**Sujet:** [INTERNET] Enquête Publique "Ferme Eolienne de Saint-Maurice"

**Objet: Observations sur la demande d'autorisation environnementale présentée par la SAS Ferme Eolienne d Saint-Maurice**

Notre opposition repose essentiellement sur les risques de détérioration d'un écosystème particulièrement riche. J'ai donc été spécialement intéressé par « l'Etude écologique » (pièce n°4.3) et les chapitres consacrés à l'environnement de « l'Etude d'Impact » (pièce 4.1) du dossier d'enquête publique.

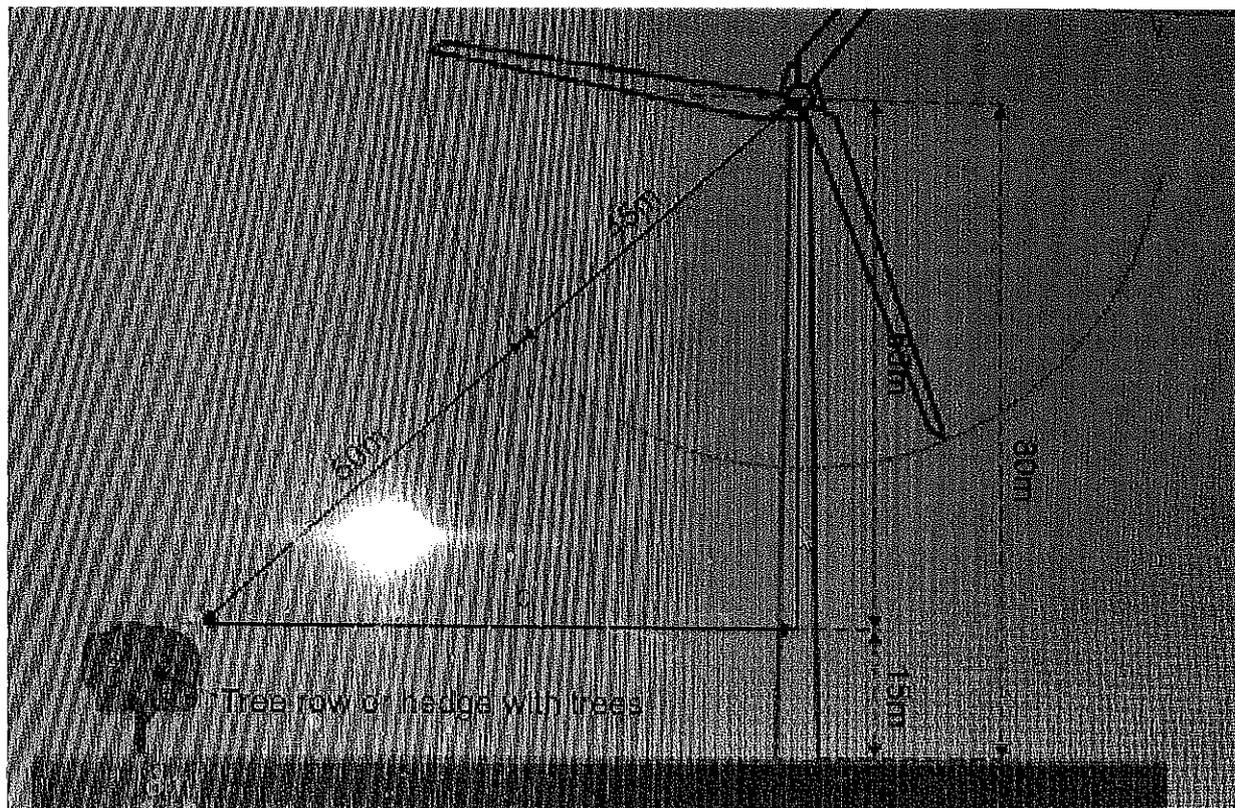
Les pales balayant à 34 mètre du sol en moyenne, il faut les maintenir à 50 mètres de l'emplacement de l'habitat (haie arborée ou lisière de bois) le plus proche d'elles : la partie de la cime qui est en regard, à savoir le débord du houppier.

La hauteur moyenne de 15 mètres et un débord du houppier de 5 mètres par rapport à la ligne virtuelle qui représente le centre de la haie ont été choisis pour toutes les mesures, en tenant compte de la conformation moyenne de ces structures végétales sur le site.

Pour le type de haie arborée défini plus haut (cime = 15m débord du houppier = 5m)  
les distances entre **l'extrémité des pales** et la **cime de l'habitat** sont respectivement de :

La distance D [Extrémité des Pales- Habitat Arboré] est déduite de la distance calculée X [Axe du Mât-Extrémité des Pales] :  $D = X - 65m$  (65m est la portée « utile » de la pale de 66m environ qui se courbe sous la pression du vent nous dit le constructeur)

X est tiré de la formule :  $X^2 = AH^2 + (h - 15)^2$ , où

AH est la distance entre [l'axe du mât et la base de l'habitat – 5m (débord du houppier par rapport à la base de la structure arborée)]

et h la hauteur du moyeu du rotor = 99m ;  $h - 15m = 99 - 15 = 84m$

d'où  $X^2 = AH^2 + (84)^2$

La distance AH est donnée très précisément par les données des Plans de Masse-Zoom de chacune des Eoliennes : par exemple pour E1 ,  $AH = 67m - 5m = 62m$  ;  $X^2 = 10900$  ; racine carrée de 10900 = 104 m       $D = 104 - 65m = 39$  mètres

**39m** pour [E1 - haie du chemin rural limitrophe avec Saint-Paul-du-Bois] *Haie multi-strate*

**43m** " [E2 - haie entre parcelles 330 et 18] *Haie multi-state et arbustive haute*

**41m** " [E3 - " " " 25 et 26] *Haie multi-strate + jeune haie plus éloignée*

**40m** " [E3 - " " " 25 et 330] *Haie multi-strate*

**34m** " [E3 - " " " 25 et 24] *Haie multi-strate*

**22m** " [E4 - " " " 75 et 177] *Haie multi-strate*

**39m** " [E4 - lisière de bois parcelle 195] *chênaie*

**43m** " [E4 - haie entre parcelles 254 et 175] *Haie relictuelle arborée*

**39m** " [E4 - " " 177 et 178] *Haie multi-strate*

41m " [E5 - haie " " 36 et 37] Haie basse rectangulaire avec arbres

52m " [E6 - lisière de bois Noirpin parcelle 237] Chênaie déperissante Znieff 1 chiro.3/5
